# Kreisstadt Siegburg

# Bebauungsplan Nr. 30/2, 2. Änderung

Plangebiet: Flächen entlang der Straße "Auf dem Seidenberg" im Stadtteil Stallberg

# Eingegangene Stellungnahmen und Abwägungsvorschlag der Stadtverwaltung

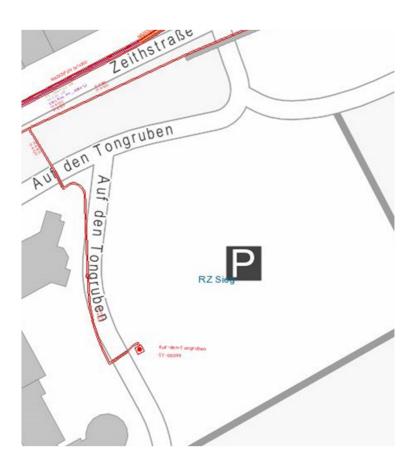
Baumaßnahmen oder Kabel von uns ist nicht betroffen. Wir bitten bei Bauarbeiten auf die Station auf dem Parkplatz aufmerksam zu machen, damit diese nicht beschädigt wird.

Die im Lageplan markierte Station liegt außerhalb des Plangebietes.

Ziel der Planung ist die planungsrechtliche Sicherung einer vorhandenen Waldfläche in Verbindung mit der Aufhebung bisheriger Baumöglichkeiten.

Bauarbeiten im Bereich des Parkplatzes sind nicht geplant.
